訂 正 の お 願 い

＊No.J-861 ニッサン ルークス (B44A・45A・47A・48A 系) 2020 年 6 月について、下記の通り訂正いたします。

運 転 支 援 シ ス テ ム 再 設 定 ・ 調 整 指 数 追 加 の ご 案 内

- * No.J-861 ニッサン ルークス (B44A・45A・47A・48A 系) 2020 年 6 月について、
下記の通り指数を追加いたします。

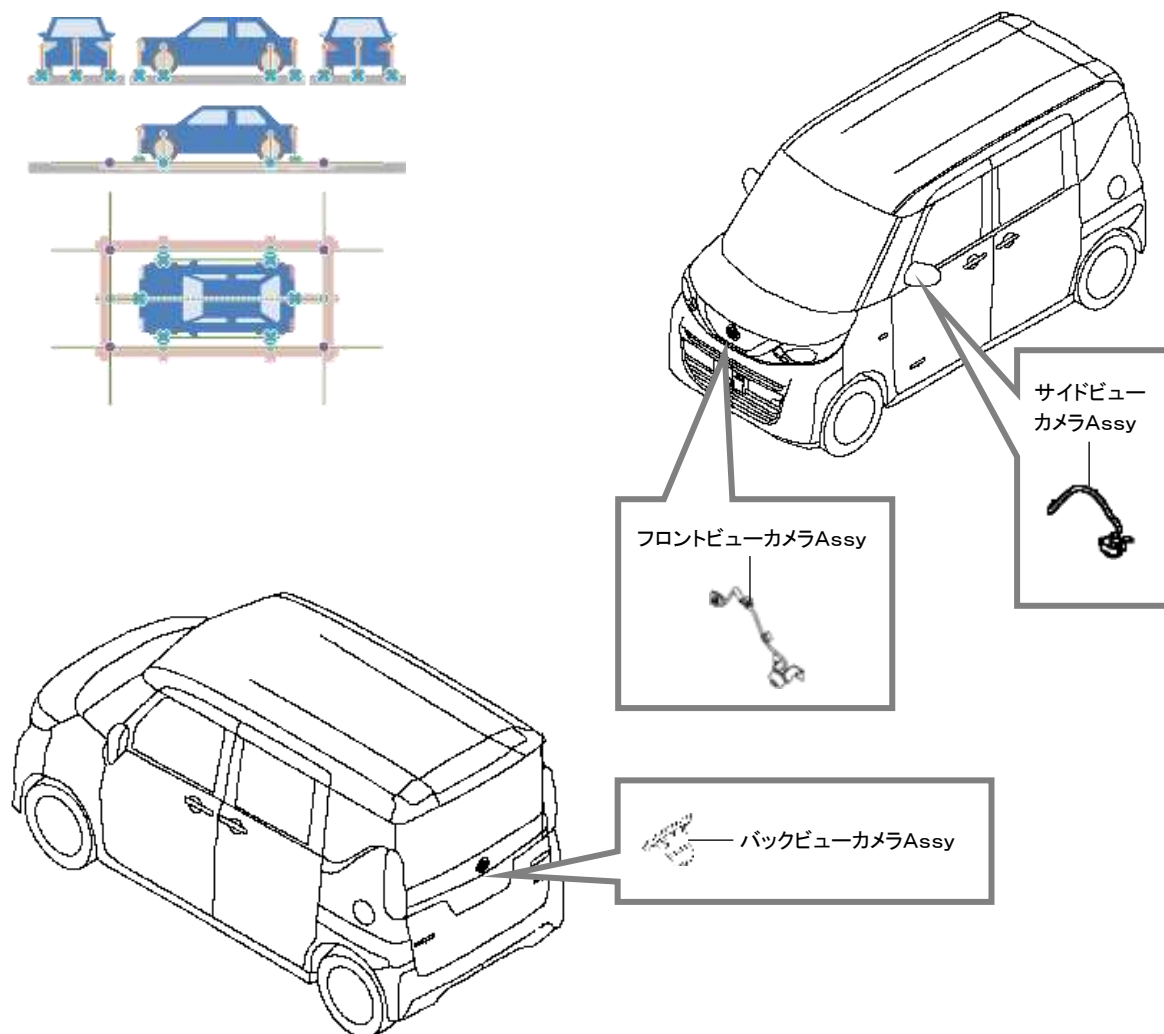
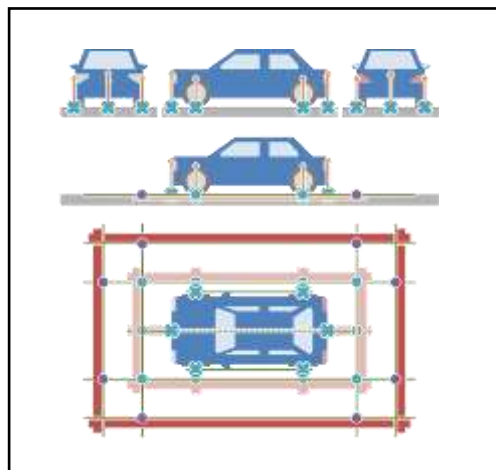
(1)インテリジェントアラウンドビューモニタ画面確認作業、トップビュー簡易点検作業

(2) インテリジェントアラウンドビューモニタ画面確認作業、トップビュー簡易点検作業、トップビュー微調整作業((含)ターゲット線1設置)

(3) インテリジェントアラウンドビューモニタ画面確認作業、カメラ映像キャリブレーション作業、トップビュー微調整作業((含)ターゲット線1設置)

割増項目
トップビュー微調整作業((含)ターゲット線2設置)

- ・複数項目の再設定・調整作業を行う場合、前提作業に記載の各作業は最大1回使用する
- ・カメラ映像キャリブレーション作業はインテリジェントアラウンドビューモニタ画面確認作業時にアンマッチ表示されている場合に実施する作業
- ・割増項目のトップビュー微調整作業((含)ターゲット線2設置)はトップビュー微調整作業((含)ターゲット線1設置)で各カメラのズレ等異常がある場合に使用する

A120**(1)カメラエーミング調整作業**

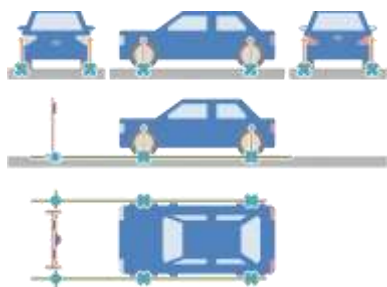
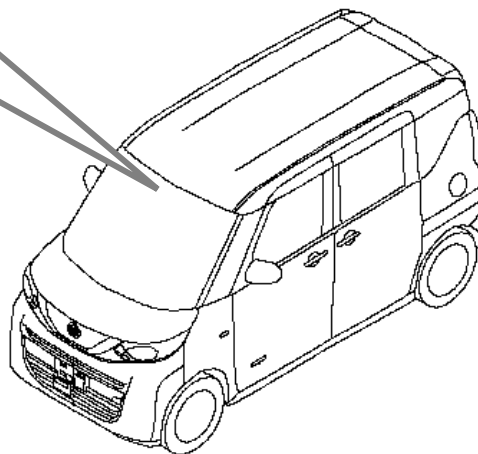
1. 00	前提作業
	・運転支援システム再設定・調整基本作業 ・スキャンツール接続作業
	(含)作業および部品
	・スキャンツール操作 ・ホイールアーチ高さ測定 ・ターゲット設置

・複数項目の再設定・調整作業を行う場合、前提作業に記載の各作業は最大1回使用する
 ・[除]ターゲット作成
 ・[除]LDW(車線逸脱警報)作動点検
 ・[除]レーンキープカメラAssy取替時のC/U設定

A130**(1)レーダセンサ調整作業**

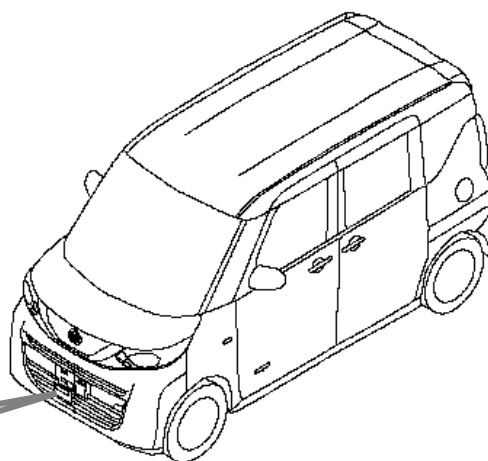
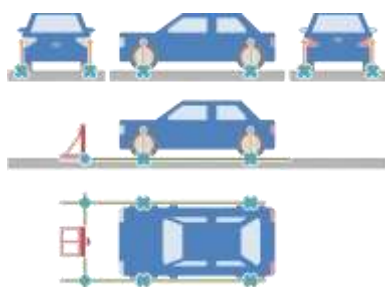
0. 60	前提作業
	・運転支援システム再設定・調整基本作業 ・大型SST準備作業(ターゲットボード)
	・スキャンツール接続作業
	(含)作業および部品
	・スキャンツール操作 ・ターゲット設置
・複数項目の再設定・調整作業を行う場合、前提作業に記載の各作業は最大1回使用する ・[除]プロパイロット作動点検

P. 84 M010

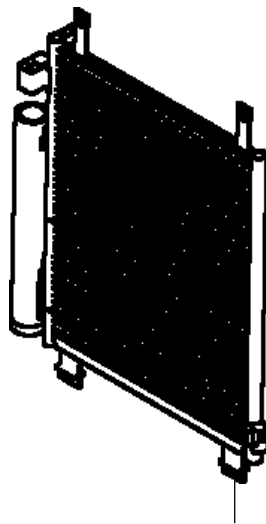
指数に割増項目を追加設定しましたので、該当箇所を差替え願います。

M010	
(1)コンデンサ & リキッドタンクAssy脱着	
0. 90	取外し状態
	・フロントバンパフェーシア ・フロントバンパレインフォースAssy
	(含)作業および部品 ・ガスチャージ
(2)コンデンサ & リキッドタンクAssy取替	
0. 90	取外し状態
	・フロントバンパフェーシア ・フロントバンパレインフォースAssy
	(含)作業および部品 ・ガスチャージ ・付属品
<u>割増項目</u>	
<u>フロンガス回収・再使用</u>	
<u>0. 30増</u>	<u>取外し状態</u>
	<u>二</u>
	<u>(含)作業および部品</u> <u>二</u>
・[除]フロンガス代

P.68 B342

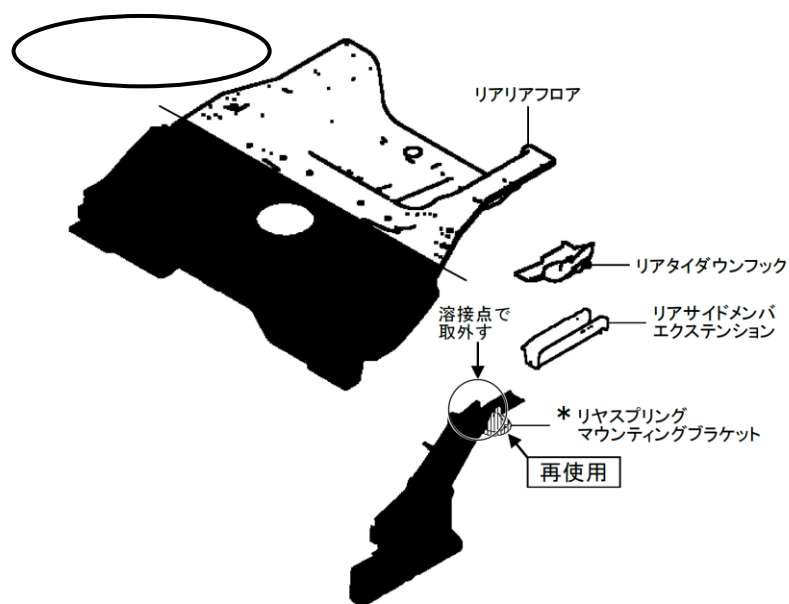
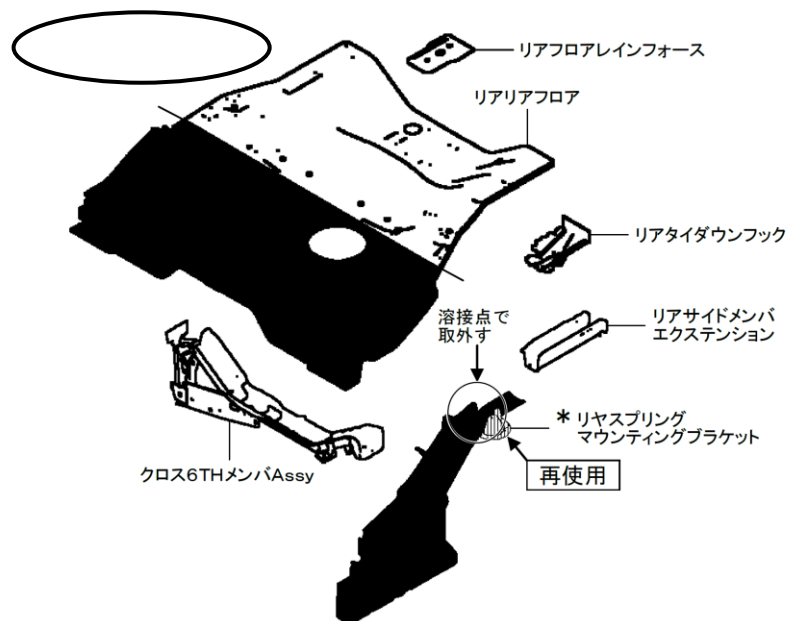
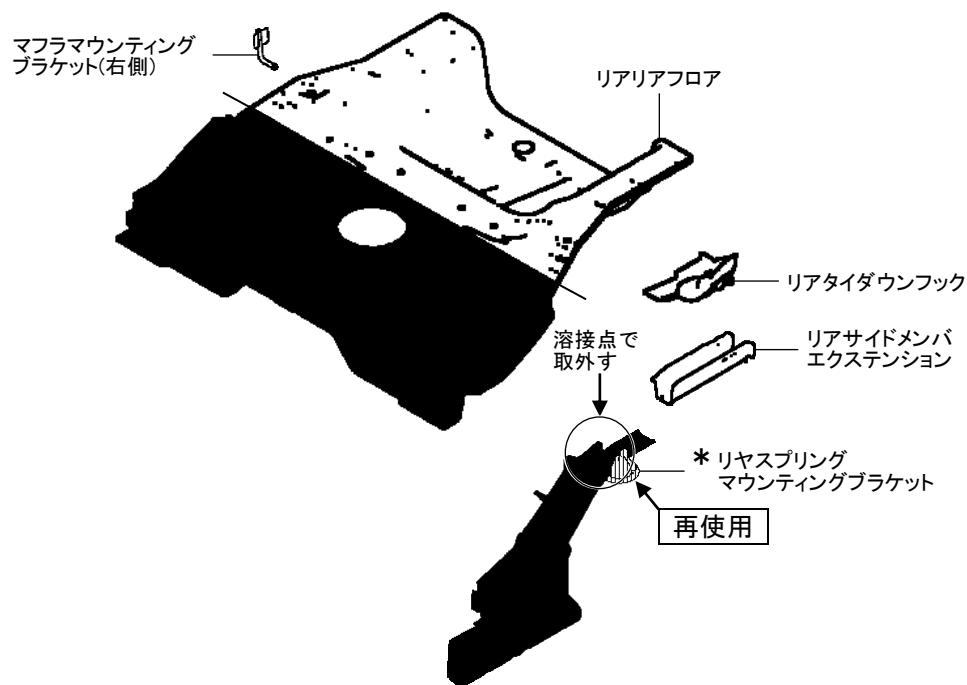
指数テーブルの訂正に伴いイラスト欄の一部を変更しましたので、該当ページを差替え願います。
